Technical Bulletin

Procedimiento ajuste tensión en motores PSA 2.2 HDI

5558XS/K015558XS/K025558XS/KP15558XS/
KP25558XS

DW12TED4, 4H01, 4HW

Fig. 2

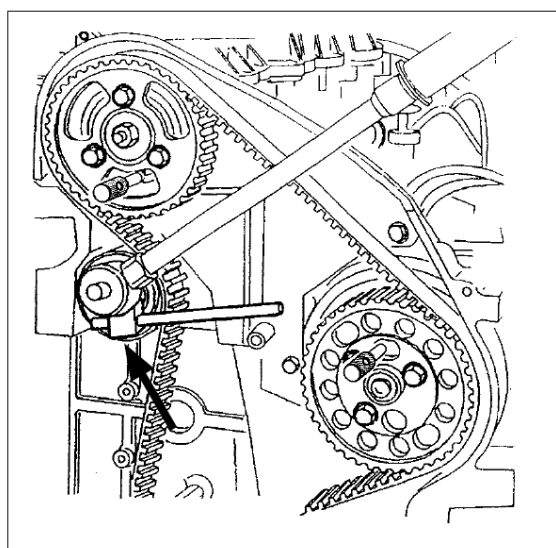
- Esta herramienta se precisa para girar el tensor y mantenerlo en su posición mientras se aprieta el tornillo (25 Nm) (Fig. 2).

Fig. 3

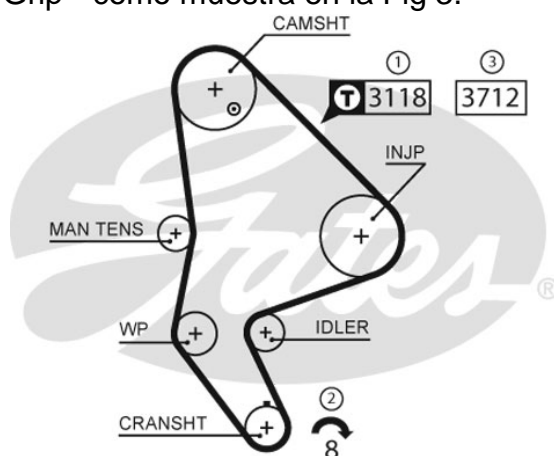
- ① - Inicialmente la correa tiene que instalarse a una tensión más alta de la habitual (pretensión). La tensión es medida con el Tensiómetro STT-1 de Gates en el tramo entre el árbol de levas y la bomba de inyección. Entrar el código 3118.
- ② - La polea del cigüeñal se gira 8 revoluciones, sentido horario
- ③ - La tensión se ajusta al nivel final, y el valor se confirma otra vez por el tensiómetro de Gates STT-1. Entrar el código 3712.

El procedimiento está visualizado en las pegatinas de correas y Kit de distribución PowerGrip® como muestra en la Fig 3.

Fig 4

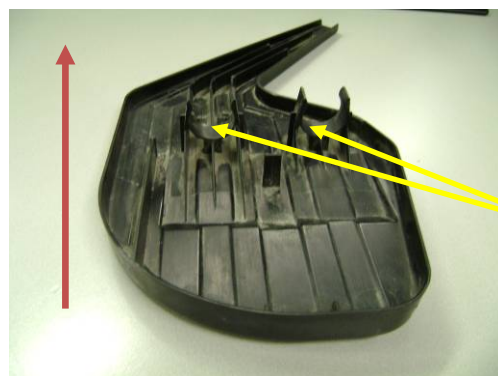
En el C8 y 807, PSA recomienda instalar una cubierta de drenaje especial para el agua (núm. EO 824871) deslizándola bajo el tanque de expansión, para que el agua (que proviene del limpiaparabrisas) no se pueda filtrar más en el sistema de distribución (Fig 4).
